Правила № 55

**Предложение по поправкам к Правилам № 55
(механические сцепные устройства)**

**Представлено Председателем неофициальной рабочей группы
по Правилам № 55***

Рис. 17 изменить следующим образом:

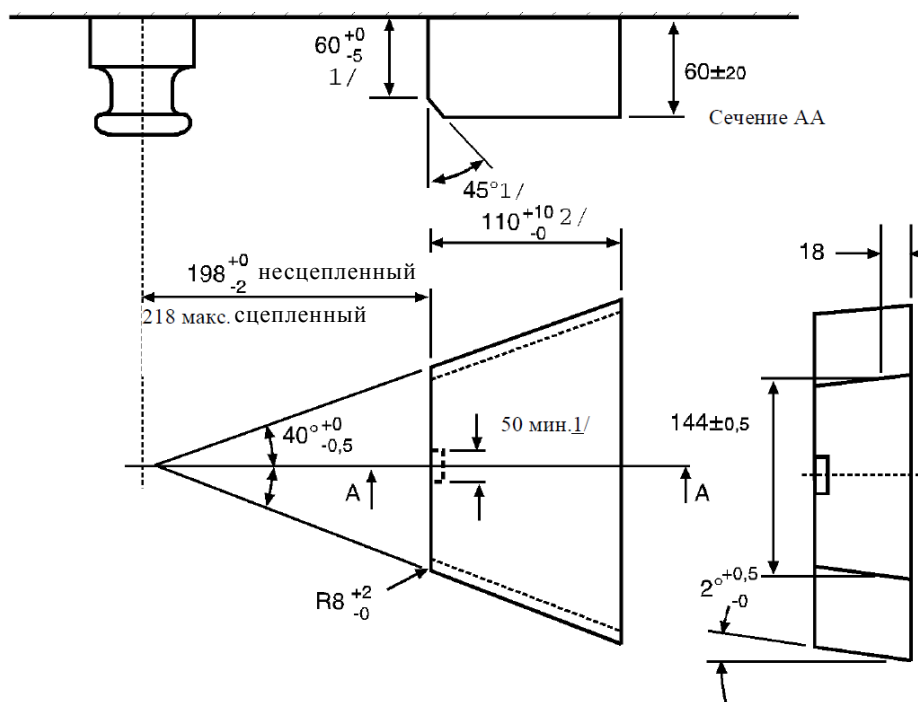
- a) исправление ошибки на рис. 12 и 17 в приложении 5;
- b) поправку, касающуюся определения наименее благоприятных условий для оценки конструкции;
- c) разъяснения в отношении минимальной величины углов отклонения.
